SOCOTEC	VILLE DE SAINT MARTIN D'HERES DIAGNOSTIC ACCESSIBILITE	Fiche n° 220
---------	--	------------------------

Recensement des contraintes sur la voirie et l'espace public

Localisation :	Type de contrainte :	Date :
Avenue Ambroise Croizat	Sol et cheminement	15/12/10

SOCOTEC	VILLE DE SAINT MARTIN D'HERES DIAGNOSTIC ACCESSIBILITE	Fiche n° 231
---------	--	------------------------

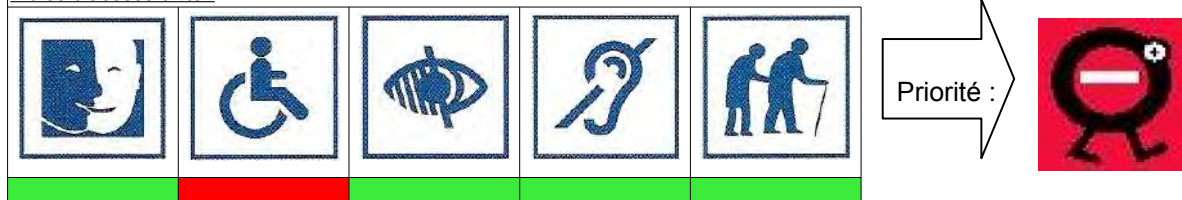
Absence de cheminement d'accès jusqu'au trottoir sans passer par la chaussée

Absence de signalisation verticale conforme

Défaut de signalisation horizontale conforme

Non conforme au

- ☛ Réaliser un accès direct conforme de la place jusqu'au trottoir
- ☛ Reprise du marquage de la place de stationnement (arrêté du 7/6/1967 modifié)
- ☛ Installation d'une signalisation verticale conforme
- ☛

SOCOTEC	VILLE DE SAINT MARTIN D'HERES DIAGNOSTIC ACCESSIBILITE	Fiche n° 251
---------	--	------------------------

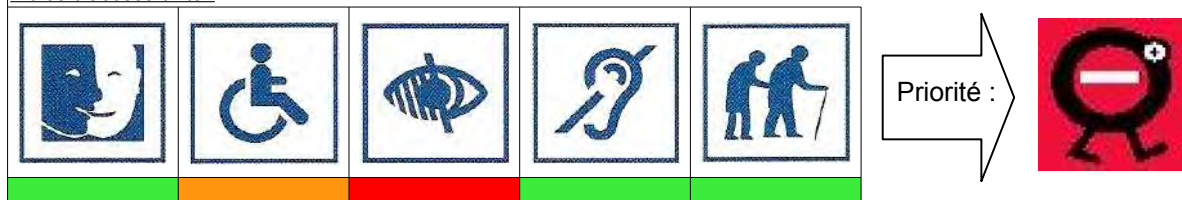
Largeur de l'abaissé de trottoir insuffisant

Absence de bande d'éveil de vigilance et de contraste tactile sur la chaussée

Obstacle non conforme à l'abaque de détection des bornes et poteaux

Non conforme au

- ☛ Elargissement de l'abaissé de trottoir (minimum : 1,20m)
- ☛ Mise en oeuvre de BEV conforme à la norme NF P98-351
- ☛ Mise en oeuvre de contraste tactile sur la traversée de chaussée
- ☛ Remplacer les mobiliers par des bornes conformes (annexe 3 arrêté du 15/1/2007)
